ПЛИТЫ МОДЕЛЬНЫЕ ЧУГУННЫЕ ДЛЯ ОПОК РАЗМЕРАМИ В СВЕТУ 1000×800 мм НА ФОРМОВОЧНЫЕ ЛИТЕЙНЫЕ МАШИНЫ С ПОВОРОТОМ ПОЛУФОРМЫ БЕЗ ДОПРЕССОВКИ

ГОСТ 20098—74

Изменение № 1 ГОСТ 20098—74 Плиты модельные чугунные для опок размерами в свету 1000×800 мм на формовочные литейные машины с поворотом полуформы без допрессовки. Конструкция и размеры

Черт. 1

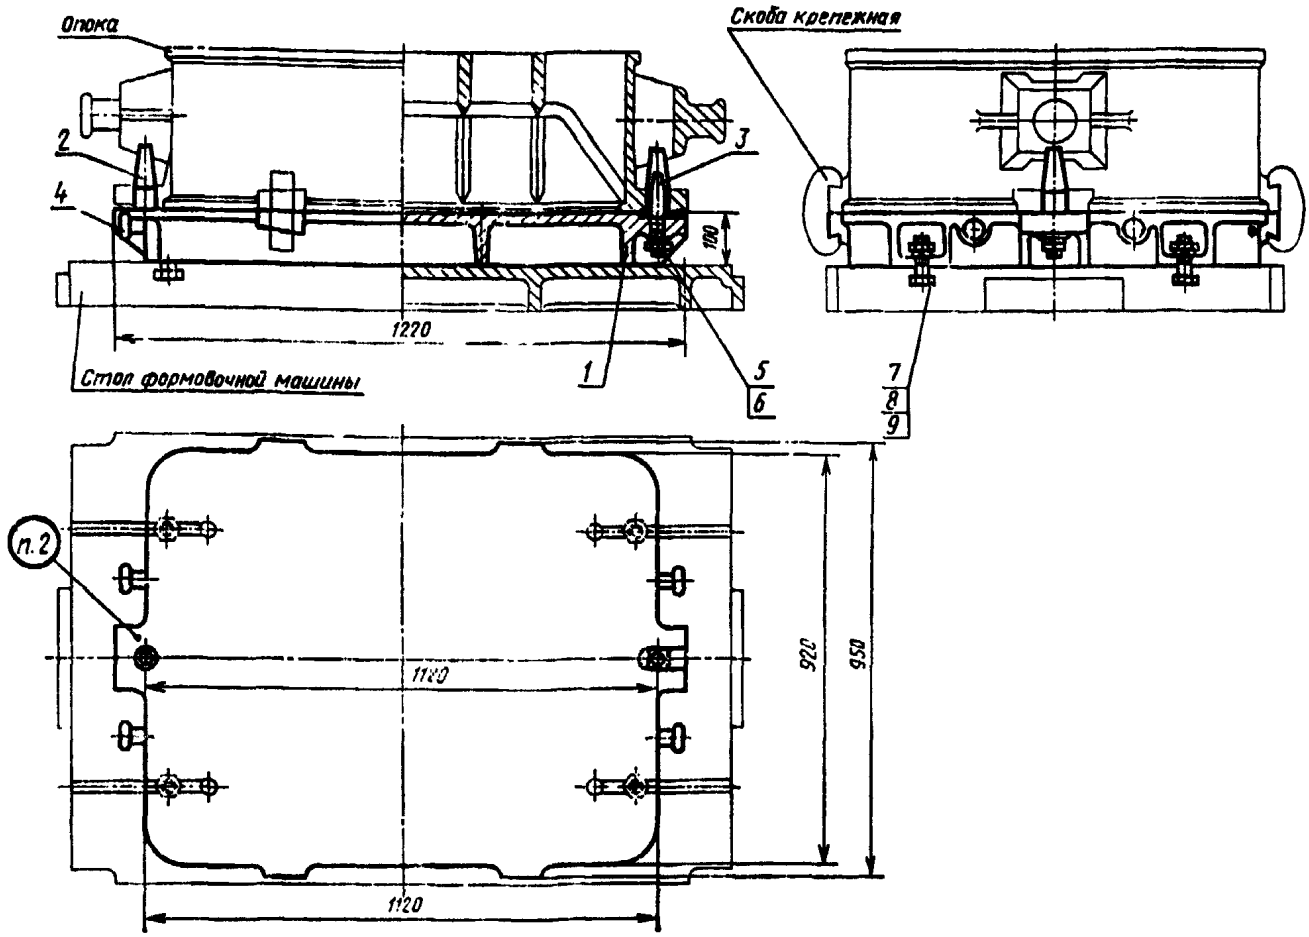
Пункт 1. Чертеж 1. Подрисуночная подпись. Заменить обозначение болта (поз. 7): М20×70.66.05 по ГОСТ 7808—70 на 7002—2585 по ГОСТ 13152—67.

Пункты 1, 3. Чертежи 1, 2. Заменить слова: «Теоретическая масса» на «Масса, не более».

Черт. 2

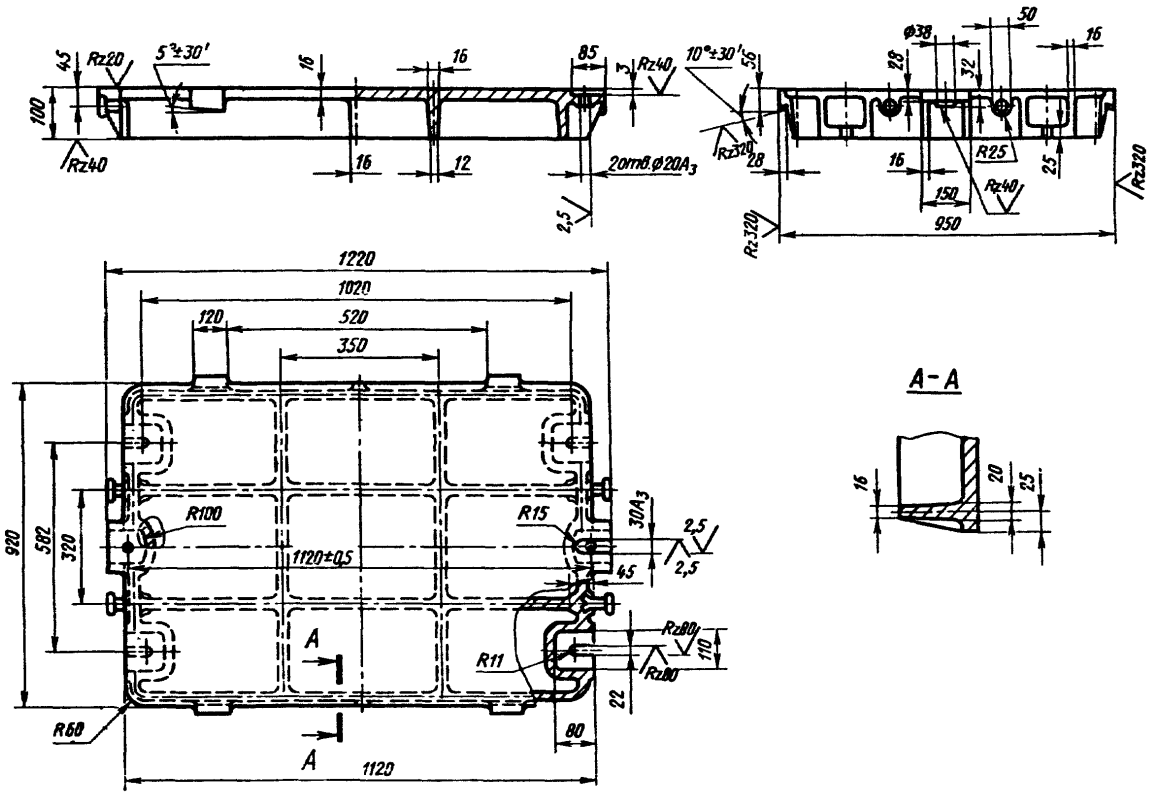
Пункт 3. Чертеж 2. Заменить обозначение: A_3 на H8;

вид сверху дополнить размером $R16$, как указано на чертеже:
